COMMUNAUTE DE COMMUNES SOMME SUD-OUEST

Modification du PLUi du
Contynois

Mémoire en réponse aux
avis des PPA et au Procès-
Verbal du Commissaire
Enquêteur

MODIFICATION APPROUVÉE LE : 07/07/2025

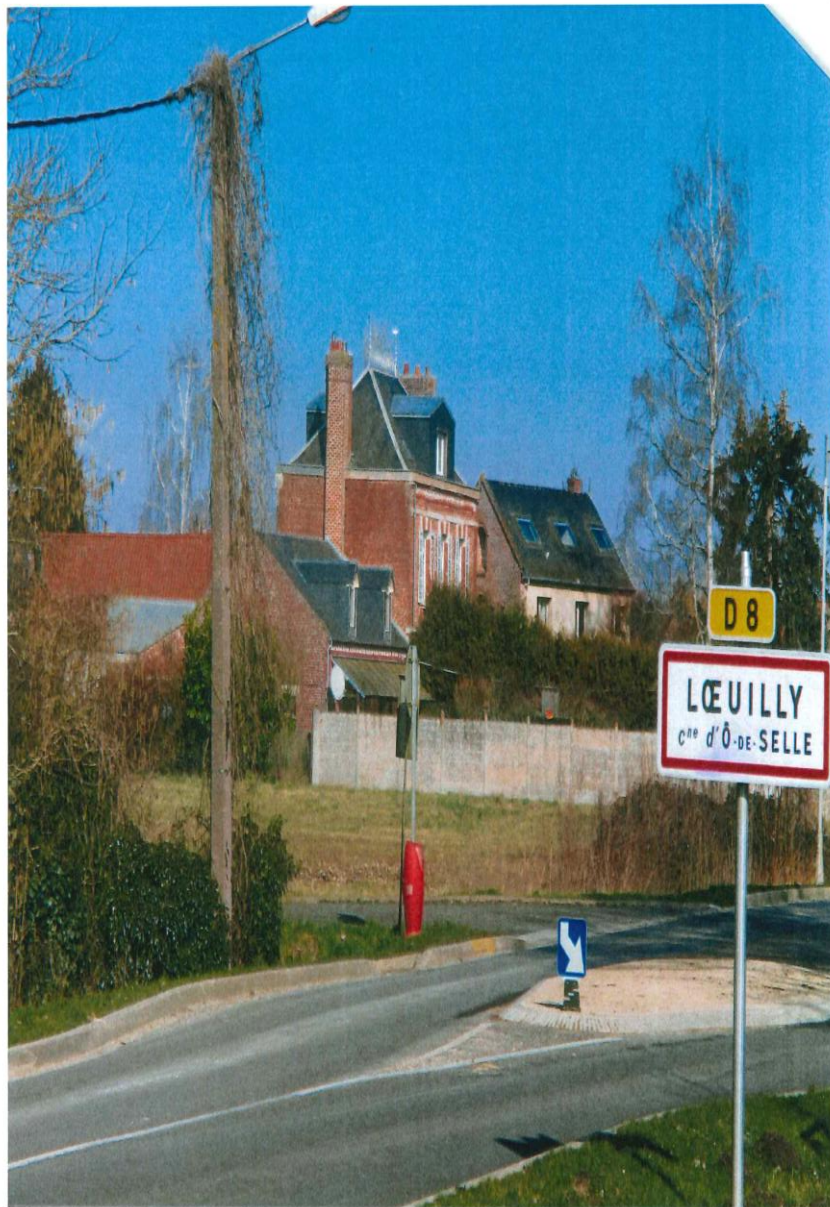
28 février 2025 – Madame GILLION – LOEUILLY Parcelles AD 122, 129 et 144 : la pétitionnaire fait part qu'une étude réalisée en 2023 par le cabinet agréé ROUTIER conclut que cette zone ne se situe pas en zone humide.	Parcelles AD 122, 129 et 144 : la pétitionnaire fait part qu'une étude réalisée en 2023 par le cabinet agréé ROUTIER conclut que cette zone ne se situe pas en zone humide. Les parcelles mentionnées classées en zone AU zone à urbaniser à long terme à vocation principale d'habitat et sont l'objet de l'OAP 9. La pétitionnaire évoque d'une étude complémentaire pour les zones humides a été menée à ses frais. Cette dernière révèle sur les parcelles de l'OAP ne constituent pas une zone humide.

Lors de la dernière édition du PLUI une étude complémentaire sur l'humidité a été demandée. Elle a été effectuée par le cabinet agréé Routier en 2023, à mes frais. Le cabinet a conclu, sans réserves, que cette zone n'est pas humide. Vous en trouverez les éléments probants ci-joints.

D'ailleurs cette zone n'a jamais eu d'eau, même en 2001 lors de la crue centennale, ni lors des inondations qui ont fort impacté le quartier en 2018 et en 2021.

De plus nous avons remblayé ce terrain avec de la terre de jardin sur 70/80cm.
